Von: Seyd, Julia (RPS) <Julia.Seyd@rps.bwl.de>
Gesendet: Donnerstag, 30. Januar 2020 09:03
An: Kümmerle, Oliver
Betreff: Bebauungsplan "Südlicher der Zementstraße" 1. Änderung, Planbereich Nr. 12.10/1, Gemarkung Kirchheim

Bebauungsplan und örtliche Bauvorschriften gemäß § 13 a BauGB „Südlich der Zementstraße“ - 1. Änderung, Planbereich Nr. 12.1011, Gemarkung Kirchheim hier: Beteiligung TÖB nach § 4 Abs. 1 BauGB

Bebauungsplan und örtliche Bauvorschriften
„Südlich der Zementstraße - 1. Änderung“,
Planbereich Nr. 12.10/1
in Kirchheim unter Teck
Verfahren nach § 13a Baugesetzbuch (BauGB)
Frühzeitige Beteiligung gemäß § 4 Absatz 1 BauGB
Schreiben vom 20.12.2019, Ihre Zeichen: 621.41/221-kü

Bebauungsplan „Südlich der Zementstraße“ – 1. Änderung, Planbereich Nr. 12.10/1, Gemarkung Kirchheim

Planausschnitt für Stationsstandort

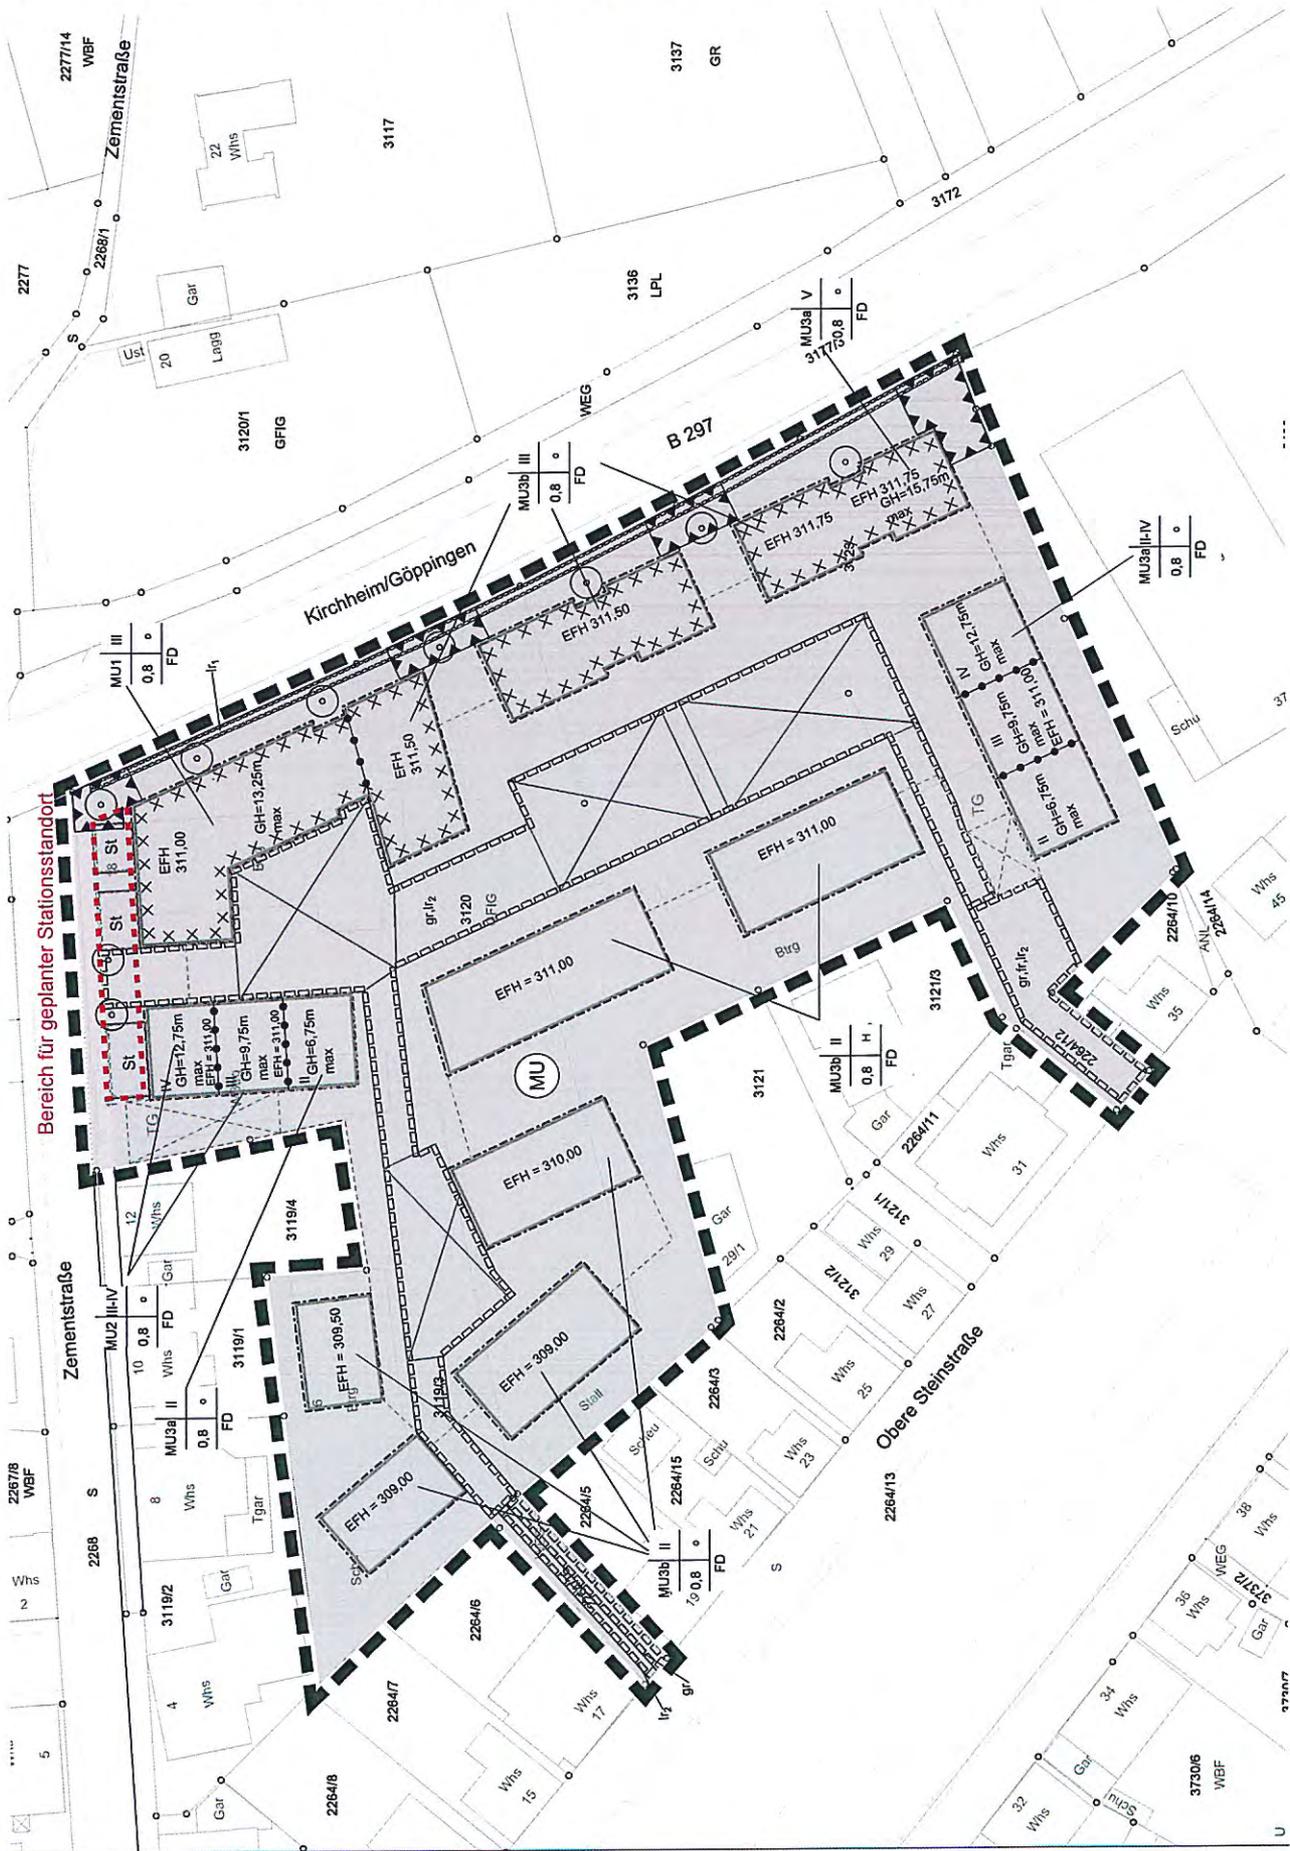
Für die elektrische Versorgung des Planbereichs bitten wir um Ausweisung eines Stationsstandortes. Die Trafostation sollte von einer öffentlichen Straße her zugänglich sein und benötigt einen Platzbedarf von ca. 5,5 m x 4,5 m.

Aus unserer Sicht haben wir einen geeigneten Bereich in der beiliegenden Kopie des Bebauungsplans eingezeichnet. Für diesen Bereich benötigen wir ein Leitungsrecht zu Gunsten der *Energie Kirchheim* für das Einlegen von elektrischen Leitungen.

Das im Bebauungsplan dargestellte Leitungsrecht 2 verläuft über die geplante Tiefgarage. Um Leitungen verlegen zu können, muss min. eine Erdüberdeckung von 70 cm vorhanden sein. Bei dieser Leitungstrasse können Strom-Hausanschlüsse nur über eine Hausanschlusssäule erstellt werden. Wenn ein Leitungsrecht für die Erschließung außerhalb im Tiefgargenbereich vorhanden wäre, könnten Hausanschlüsse im Gebäude gebaut werden.

Bereich für geplanten Stationsstandort
